澎湖縣政府
澎湖縣立烏嶼國民中學 辦公室
校舍耐震能力詳細評估工作

定稿報告書

期初審查意見回覆

□ 為興國中辦公室補強方案一樓層平面圖 S:1/100

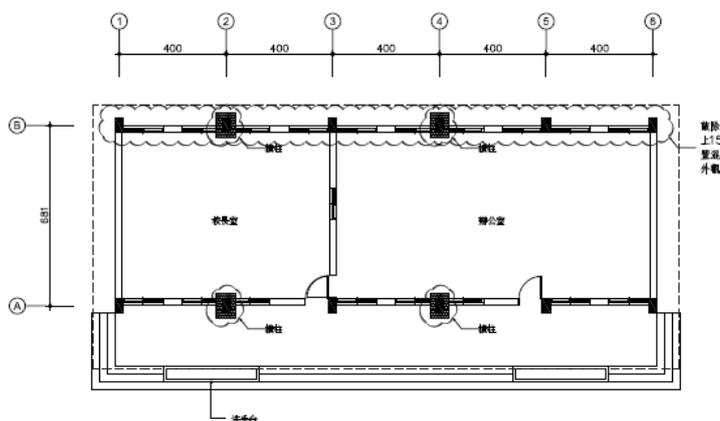
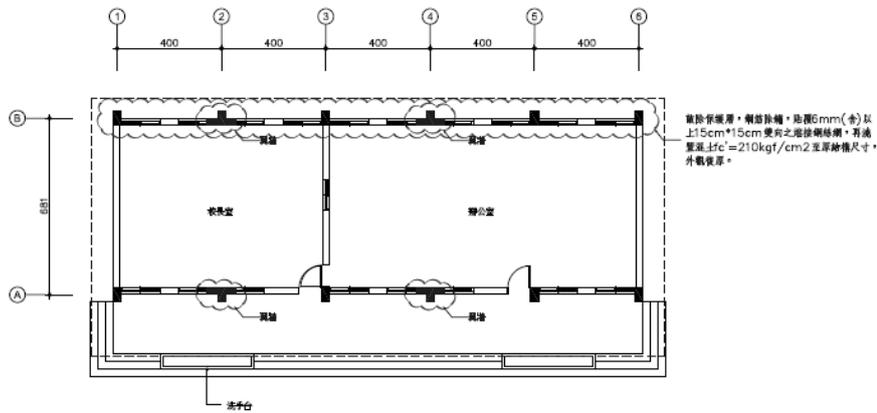
3. 請補充八大檢核。	感謝委員意見。已補充八大檢核，詳附件十五。
4. 日後定稿版塑鉸模擬圖等需用彩色影印。	感謝委員意見。遵照辦理。
5. 1/A3 有擴柱，其他柱補強採用雲狀圖，建請修改表示方式，避免與變更設計之表示混淆，請補柱貼覆 6mm(含)以上 15cm 雙向之鋼絲網之細部圖。	感謝委員意見。本案為清楚標示補強位置，故建議仍採用雲狀圖標示之。另，圖說上標示之熔接鋼絲網為市場可購買之規格品，故未再加註細部圖。
